TAGESORDNUNG:

Antrag auf Baugenehmigung nach Art. 64 BayBO
 Neubau Gymnasium Röhrmoos, Fl. Nrn. 1294, 1296, 1296/6, 1307, 1308, 1309, Gemarkung Röhrmoos

1. Überschreitung der Baugrenze Bauzone 1

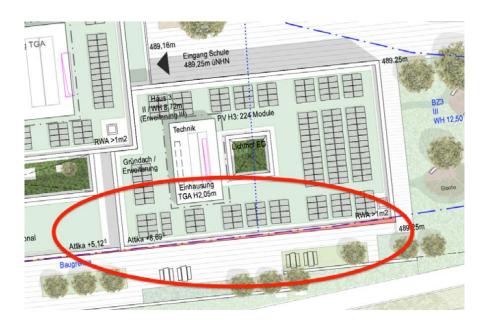
In der Bauzone 1 wird die Baugrenze der Planzeichnung zum Sportgelände über eine Länge von 3,50 m um ein Maß von bis zu 10 cm auf einer Wandhöhe von 12,50 m überschritten. Es wird deshalb eine Befreiung der festgesetzten Baugrenze B.2.1 und eine geringfügige Überschreitung wie dargestellt beantragt.

Die Abweichung von der Baugrenze resultiert aus der optimalen Integration des rechtwinkligen Baukörpers innerhalb der gekrümmten Baugrenzen. Dabei wurde die Intention verfolgt, unvermeidbare Überschreitungen der Baugrenzen möglichst zu gleichen Teilen und in geringstmöglichen Ausmaß nach Norden und Süden zu verteilen. Die Setzung des Gebäudes auf dem Baufeld erfolgte soweit westlich wie möglich, selbstverständlich unter Berücksichtigung der zukünftigen Integration einer Sporthalle und der unmittelbaren, logischen Verknüpfung des Pausenbereichs mit dem südlich gelegenen Sportgelände.

2. Überschreitung Baugrenze Bauzone 2 – Bauzone 3 nach B-Plan B.2.1

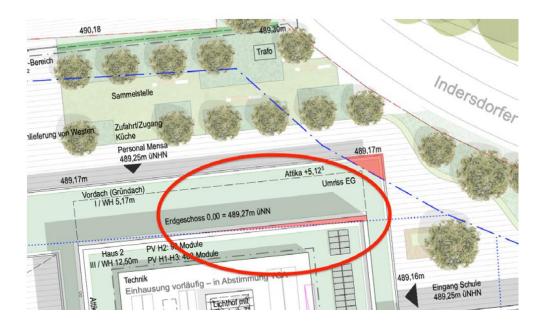
In den Bauzonen 2 und 3 wird die Baugrenze zum Sportgelände über eine Länge von 81,50 m um ein Maß von bis zu 1,0 m auf einer Wandhöhe von 8,85 m überschritten. Es wird deshalb eine Befreiung der festgesetzten Baugrenze B.2.1 beantragt.

Aus Gründen der besseren städtebaulichen Integration wurde konzeptionell die Anwendung der B-Plan Klausel D.2.1 nicht ausgereizt.

Unter Berücksichtigung der Vorgaben des Raumprogramms und des Münchner Lernhauskonzepts sowie aller städtebaulichen und funktionalen Zusammenhänge weist der Baukörper des Gymnasiums eine Gesamtbreite von 46,0 m auf. Damit überschreitet er die zur Verfügung stehende Gesamtbreite der Bauzonen BZ 2-3 und BZ 6 (ca. 44,5 m).

Über die südwestliche Gebäudeecke wurde der Baukörper derart in die Baugrenzen gesetzt, dass eine gleichmäßige, geringfügige Überschreitung von bis zu je 1,0 m entlang der beiden Baugrenzen Nord und Süd in Kauf genommen wird. Gemessen an der Baufeldbreite entspricht diese Grenzüberschreitung je Seite in etwa 2 %.

4. Überschreitung Baugrenze Bauzone 6 nach B-Plan C.2.4

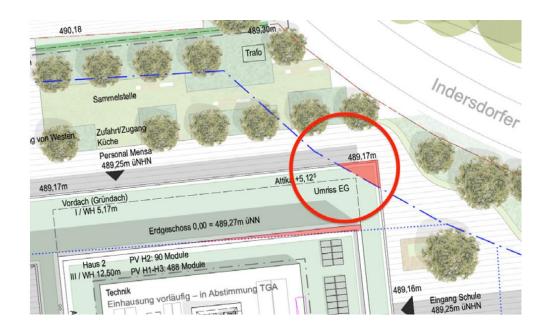
In der Bauzone 6 wird die Baugrenze zur Indersdorfer Straße (DAH 3) über eine Länge von 8,0 m um ein Maß von bis zu 3,80 m auf einer Wandhöhe von 5,15 m überschritten. Die Überschreitung der Baugrenze wird in diesem Fall ausschließlich durch die Vordachkonstruktion des Speisesaals verursacht.

Diese Überschreitung ist zugleich eine Verletzung der Anbauverbotszone zur DAH 3 gem. § 23 BayStrWG (vgl. B-Plan C.2.4).

Der verbleibende Abstand der Gebäudeecke zur Grundstücksgrenze an der Indersdorfer Straße hat ein Maß von 8,20 m.

Der erdgeschossige Speisesaal liegt gänzlich innerhalb der Baugrenze. Lediglich das Vordach überschreitet diese mit seiner nordöstlichen Ecke.

Man könnte die Vordachkonstruktion mit der Konstruktion überdachter Fahrradstellplätze vergleichen, wenngleich die Nutzung eine andere ist.

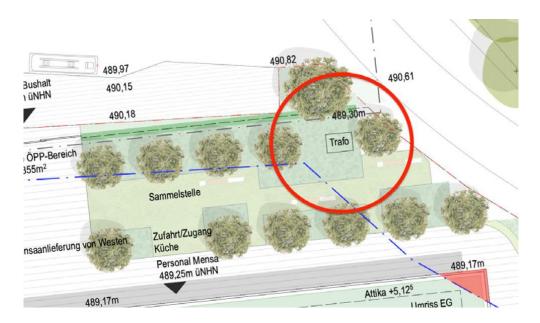
Durch die Eingangssituationen auf der Ost- und Westseite des zentralen Baukörpers (Haus 2) und dem der Gebäudekontur folgenden Pausenhof entstand der Wunsch nach sonnen- und wettergeschützten Aufenthaltsbereichen im Außenraum. In den Sommermonaten entstehen hier mittels geringer Vordachtiefen durch seine günstige Lage enorme Schattenzonen mit sehr hoher Aufenthaltsqualität. Eine Vermeidung dieser Überschreitung hätte eine gänzliche Verschiebung des Gymnasiums um ca. 6,50 m nach Westen hin erfordert. Diese wäre theoretisch möglich gewesen, doch allerdings unter Verlust der städtebaulichen Klarheit durch die bauliche Flucht mit dem Sportplatz, und der jetzt selbstverständlichen Verbindung des Nebeneingangs mit der neuen Busvorfahrt am nördlichen Weiher. Außerdem hätte dieses Vorgehen zu einer Verengung der äußerst wertvollen Pausenhoffläche im Westen der Anlage geführt.

Im Falle einer zukünftigen Ergänzung durch die 3-fach Sporthalle entstünde mit dem vorliegenden Lageplan ein schlüssiges Ensemble aus Gymnasium, Sporthalle und den bestehenden Sportanlagen.

6. Überschreitung der Höhenlage des Gebäudes nach B-Plan D.2.2

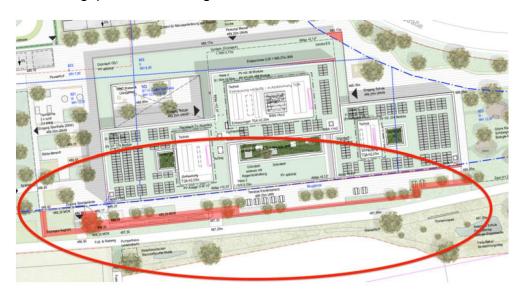
Nach B-Plan D.2.2 darf bergseits die FOK EG maximal 0,5 m über dem Ursprungsgelände liegen.

Die geplante FOK EG liegt bei 489,27 m ü. NHN, die Höhengleichen an der Nordfassade liegen bei ca. 488,0 m bis ca. 488,70 m, an der Gebäudemitte bei ca. 488,20. Die fertige Fußbodenhöhe EG liegt damit ca. 1,07 m über dem Ursprungsgelände.

Es wird deshalb eine Befreiung der Festsetzung D.2.2 des Bebauungsplanes "Die Oberkante des Erdgeschossfußbodens von Hauptgebäuden darf bergseitig an der jeweiligen Gebäudemitte nicht höher als 0,5 m über der natürlichen Geländeoberfläche sein (…)" um ca. 1,07 m beantragt.

Wegen der um ca. 1,2 m angehobenen Anbindung an die geplante Bushaltestelle im Norden (die wiederum von der Höhenlage des Teichbiotops und den vorhandenen Staßenanschlüssen abhängig ist), den Parkplatzanschlüssen an der Arzbacher Straße und der barrierefreien Gestaltung der Schulflächen ist es erforderlich, dass die Erdgeschossebene entsprechend angehoben wird. Die Schule fügt sich bergseitig trotzdem in das hängige Gelände ein, da im Bereich des geringsten Abstands zur Indersdorfer Straße (ca. 11,5 m) die EG-Höhe immer noch ca. 1,0 m unter der Straßenebene liegt.

Durch das Überschreiten der Höhenlage werden nachbarliche Interessen nicht betroffen. Wegen des geringeren Eindringens in den Untergrund sind reduzierte Aushubarbeiten und Erdmassenbewegungen und damit weniger LKW-Transporte durch die Ortschaften erforderlich.

8. Überschreitung Baugrenze für Stellplätze nach B-Plan B.8.3 sowie B.2.2

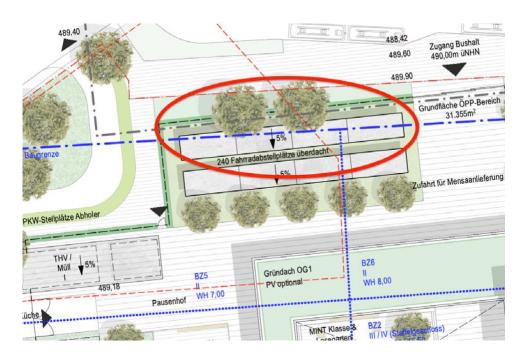
Im Bereich der Parkierungsanlagen kommt es zu Überschreitungen der Baugrenze für Stellplätze gem. GaSt und Nebenanlagen. Es wird eine Befreiung der Festsetzung B.8.3 "Umgrenzung von Flächen für Nebenanlagen, Stellplätze, Garagen und Gemeinschaftsanlagen" sowie nach B.2.2 "Baugrenzen für Stellplätze gemäß Garagen und Stellplatzsatzung (GaStS) der Gemeinde Röhrmoos in der aktuellen Fassung und Nebenanlagen (z.B. Fahrradabstellanlagen)" beantragt.

Für die Umsetzung der Bushaltestellen war es erforderlich, dass der Grundstückszuschnitt angepasst wurde. Damit sind ursprünglich im nördlichen Bereich an der Arzbacher Straße vorgesehene Flächen für Stellplätze entfallen, die im Ausgleich im Bereich der südlichen Umgrenzung untergebracht werden. Die Stellplätze können gemäß Stellplatzsatzung der Gemeinde Röhrmoos nachgewiesen werden. Gleichzeitig ist durch eine möglichst große Anzahl im südlichen Bereich eine gemeinsame Nutzung für Schule, Veranstaltungen und Sport gegeben. So sind die Wegelängen zu den Sportflächen und zur Schule möglichst kurzgehalten. Das südliche Baufeld für Stellplätze wird durch eine zweiseitige Anordnung von Stellflächen entlang der Erschließung optimal und flächensparend genutzt. Die Versiegelung wird entsprechend minimiert.
